RESOLUCIÓN de 10 de enero de 2022, de la Dirección General de Sostenibilidad, por la que se formula informe de impacto ambiental del proyecto de planta solar fotovoltaica "Alconchel 2020" e infraestructura de evacuación, cuyo promotor es Alter Enersun, SA, en el término municipal de Alconchel (Badajoz). Expte.: IA20/604. (2022060048)

El proyecto de Planta Solar Fotovoltaica "Alconchel 2020" con una potencia de 11.985,12 kWp y 18,75 ha de superficie en el término municipal de Alconchel (Badajoz) se encuentra encuadrado en el Anexo V, grupo 4, apéndice i) de la Ley 16/2015, de 23 de abril, de protección ambiental de la Comunidad Autónoma de Extremadura.

El promotor del proyecto es Alter Enersun, SA, con CIF A-06560627 y domicilio en c/Pza Paseo fluvial 15, Badajoz, 06011.

Figura 1: Alternativas de trazado de la línea de evacuación en el emplazamiento seleccionado.

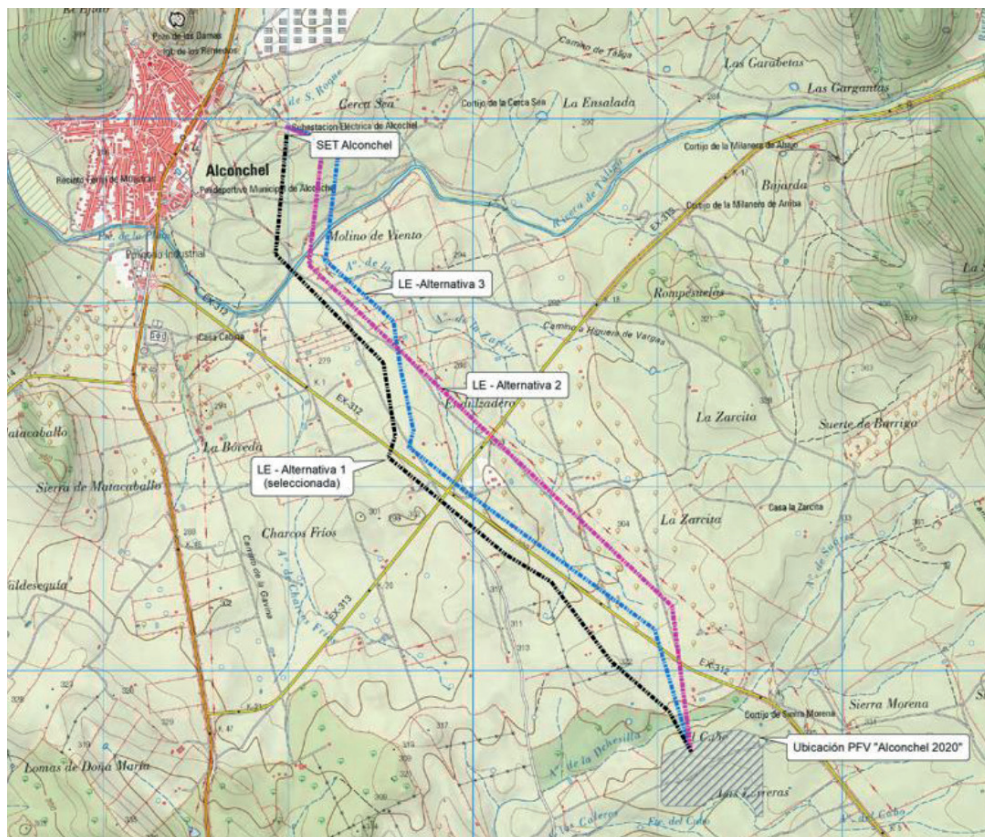
- Alternativa 1 (seleccionada): la línea de evacuación se proyecta en aéreo-subterráneo con una longitud total de 4.400 m, de los cuales 4.370 m son en aéreo y 30 m en subterráneo. La línea de evacuación se proyecta en dos tramos, un primer tramo en aéreo y un tramo final en subterráneo para hacer la entrada a la SET destino. El trazado de la línea de evacuación para esta alternativa corresponde a la línea negra (ver figura 1).

- Alternativa 2 (descartada): esta alternativa se proyecta completamente en aéreo con una longitud de 4.394 m hasta su entrada a la SET destino, su trazado corresponde con la línea rosada (ver figura 1).

- Alternativa 3 (descartada): la línea eléctrica para esta alternativa se proyecta completamente en aéreo con una longitud de 4.490 m su trazado es el correspondiente a la línea azul (ver figura 1).

La justificación para la elección del trazado propuesto radica en la importancia de salvar la orografía, así como en la ubicación de los puntos de apoyo del tendido eléctrico para no afectar a las "Zonas de ribera" establecidas con un ancho de 200 metros en el recientemente aprobado Plan Territorial de Alqueva, para poder cumplir con los requisitos urbanísticos.

Igualmente, la elección del trazado responde a la no afección a la Red Natura 2000 para cumplir con los requisitos medioambientales. El trazado seleccionado es el correspondiente a la alternativa 1, parte desde la subestación "ALCONCHEL 2020" en dirección noroeste, discurre de forma paralela a la carretera EX-312, cruza la misma en el p.k 1,5 y continúa en dirección norte-noroeste hasta la SET de Alconchel.
